II/245 - Štoltmíř

100 - Objekty pozemních komunikací - 102 - Intravilán

Změnový list

„II/245 Štolmíř“ – žádost o změnu rozsahu Díla

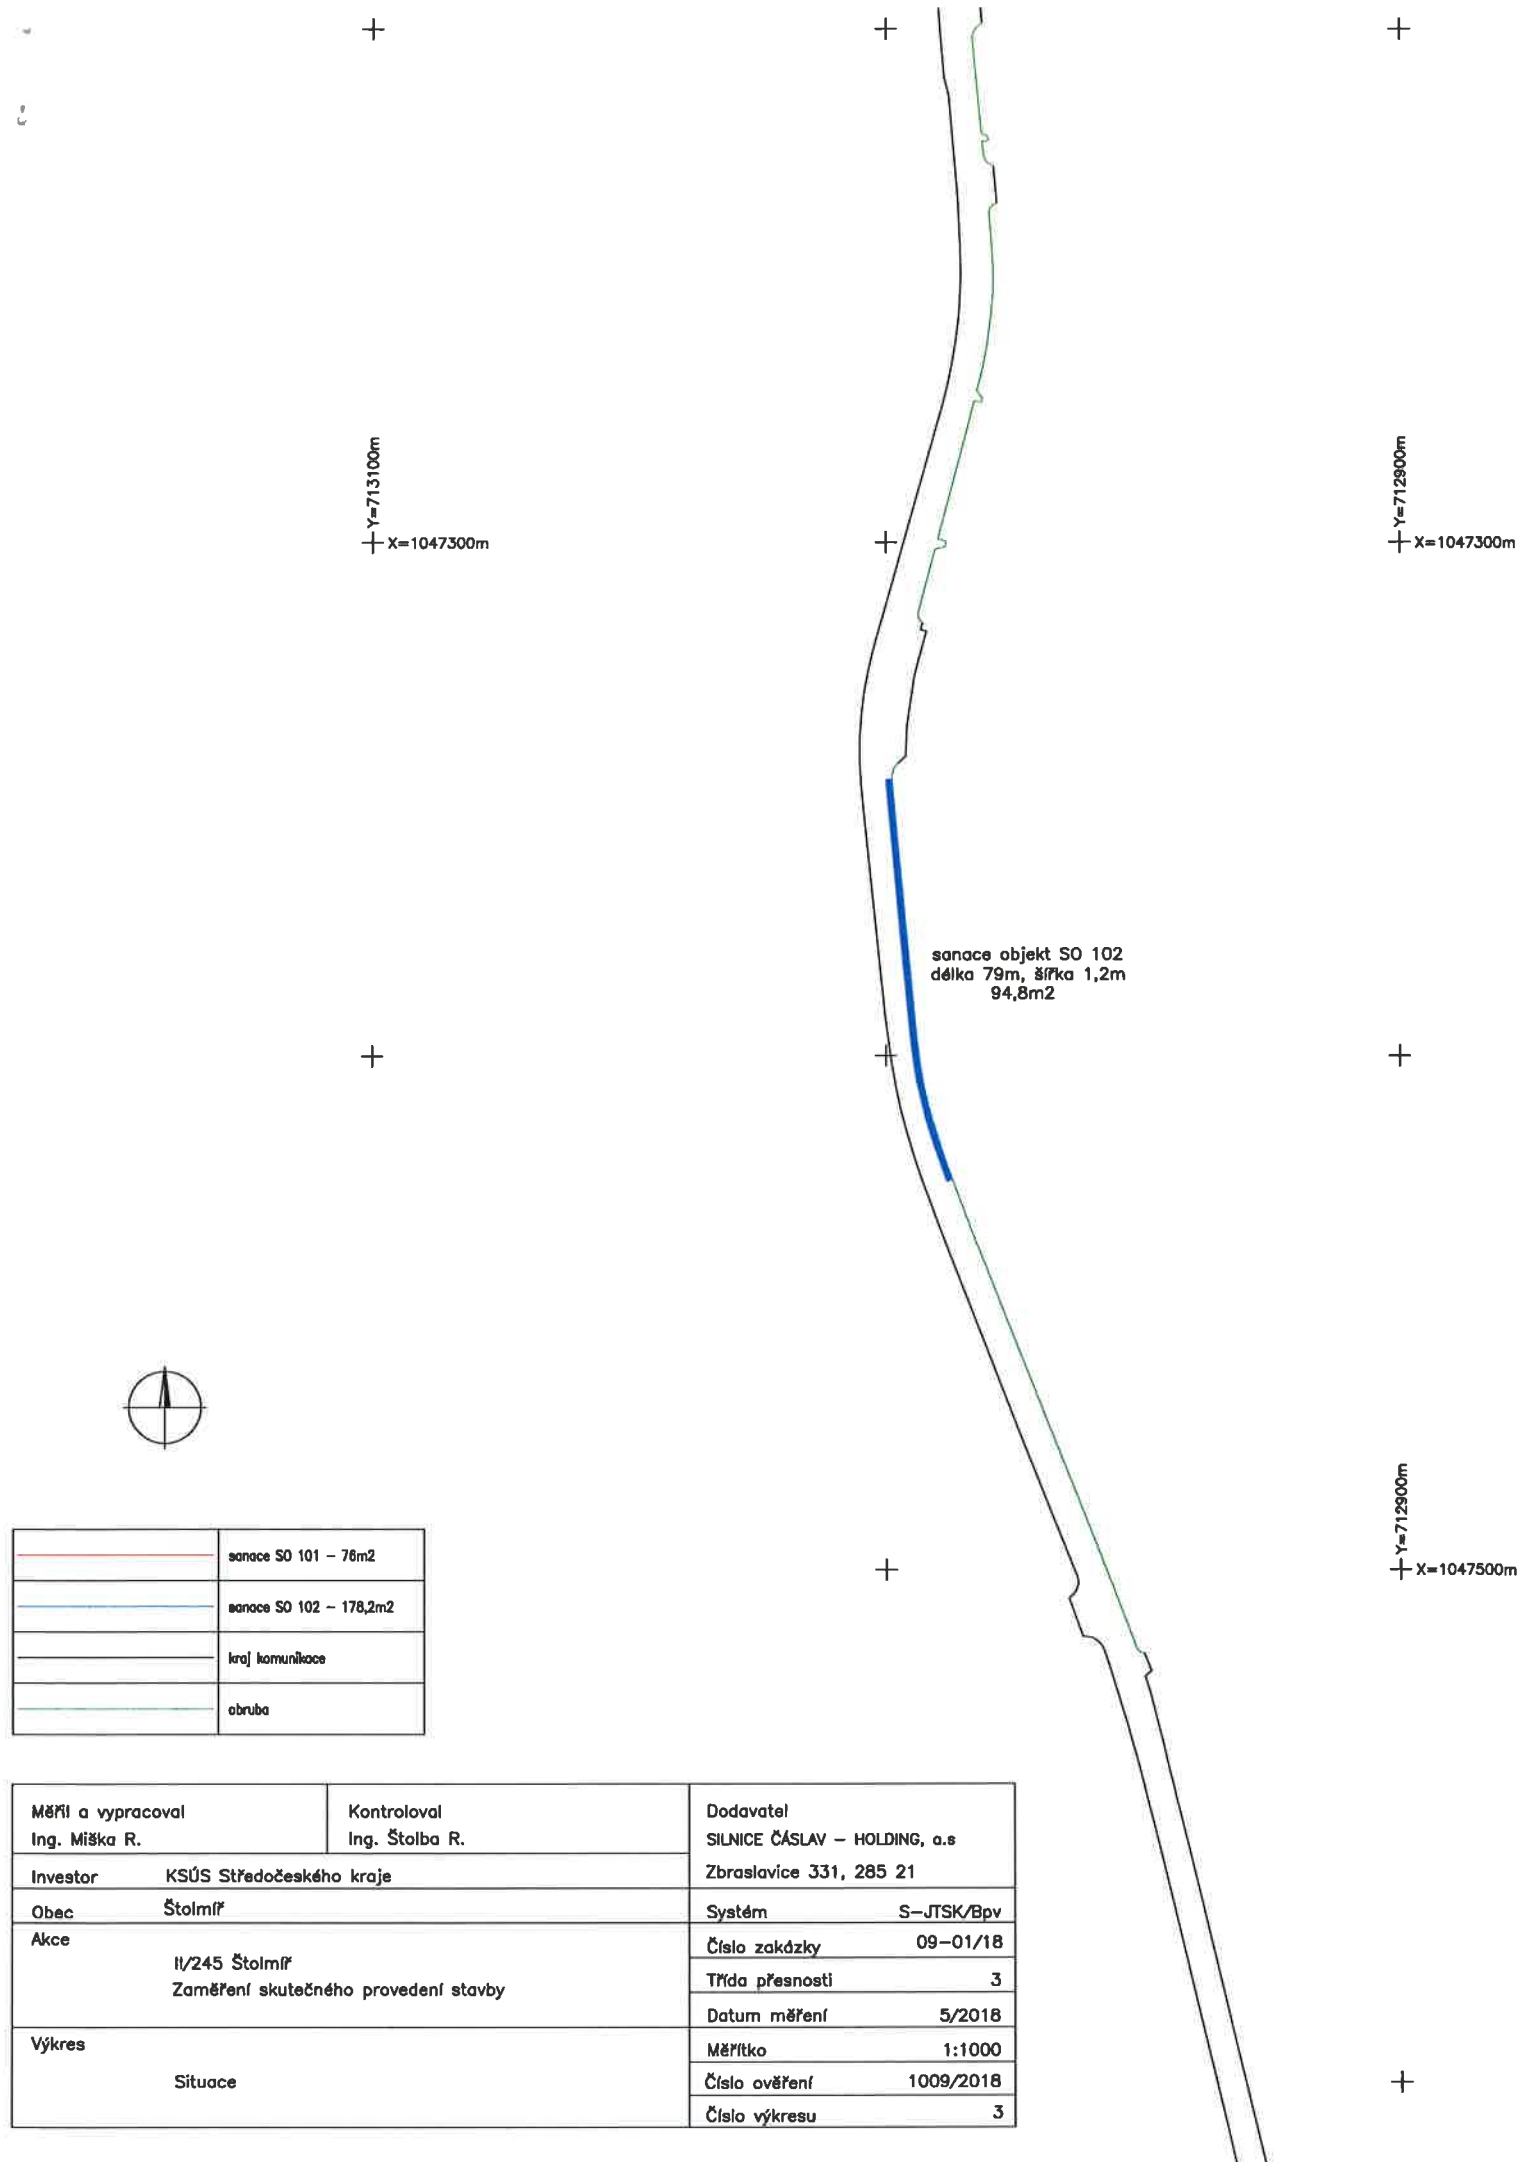
Po prohlídce staveniště s investorem byl upřesněn rozsah sanací v objektu SO 102 Intravilán. Došlo zde ke snížení rozsahu sanací z důvodu vyhovujícího asfaltového krytu a podkladních vrstev.

Původní množství sanací: 332,5 m²

Nově stanovené množství: 178,2 m²

Méněpráce na sanacích: 154,3 m²

sanace SO 101 – 76m ²
	sanace SO 102 – 178,2m ²
	kraj komunikace
	obruha
